### **ODBORNÝ POSUDEK - DOPORUČENÍ**

k vyhodnocení závěrů soutěže na dostavbu severovýchodního segmentu  
Vítězného náměstí v Praze 6

**Městská část Praha 6, Odbor územního rozvoje**  
Čs. Armády 23, 160 52 Praha 6 - Bubeneč  
objednávka č.OÚR/003/2011

Jan Mužík – Ing. - architekt  
Na Kocínce 2139/5, 160 00 Praha 6  
**Doc. Ing. arch. Jan Mužík, CSc**  
březen 2011

### Návrh A

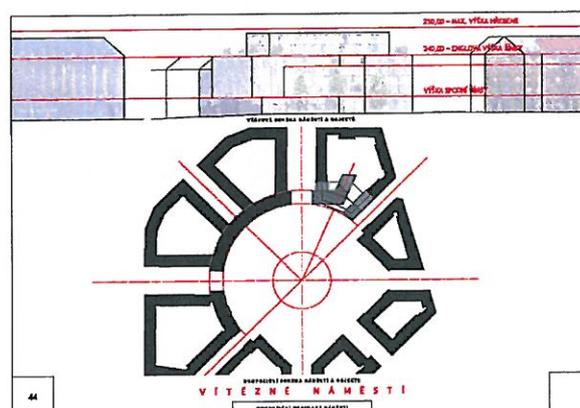
Návrh je podle mého názoru zajímavým pokusem o dotvoření prostoru náměstí, aniž by bylo nutné zcela dodržet (kopírovat) některé regulační a kompoziční zásady Englova konceptu. Stavební čára, která je v tomto segmentu tvořena kružnicí, je v návrhu nahrazena třemi tečnami. Tomu odpovídá zvolená kompozice horizontální a vertikální hmoty, kterou doplňují jejich transparentní spojnice – halové prostory umožňující vizuální kontakt vnitřního a vnějšího prostředí. Tento základní architektonický koncept potvrzuje některé další zásady podporující ucelený obraz náměstí. Jedná se o vertikální i horizontální členění stavby, vytvoření loubí, navázání na hmotu rizalitu domu č.p. 817 a dosažení celkově drobnějšího měřítka celého objektu. Návrh tedy respektuje výšky hlavní i parterové římsy, sevření uličního profilu a vytvoření loubí na nároží ulice Jug. partyzánů. Základní hmotová koncepce také umožňuje hmotově i měřítkem úspěšně navázat na stávající objekty v ulicích Jugoslávských partyzánů a Verdunská.

Obloukový půdorys dvou ustupujících podlaží je k čisté kompozici hmot spodních podlaží poněkud cizí. Náhrada šikmé střechy tento nesoulad umocňuje a současně prokazuje, jak je architektonicky nesprávné a nesnadné, vytvářet dojem šikmé střechy pouze falešným pláštěm. Varianta bez těchto ploch působí lépe.

Návrh počítá s výraznější zástavbou severní části parcely. Překračuje tím hranici zástavby, zastavitelnou plochu a nepříjemně tím zasahuje do prostoru vnitrobloku. Autoři si tento fakt uvědomují a doporučují investorovi redukovat stavební program.

Návrh parteru nástupního prostoru před budovou příliš zdůrazňuje hlavní vstup do objektu a vytváří překážky v pohybu pěších po obvodu náměstí.

Objekt má svým charakterem blízko bytovému domu, veřejný prostor Vítězného náměstí v tomto místě volá spíše po palácovém charakteru stavby.
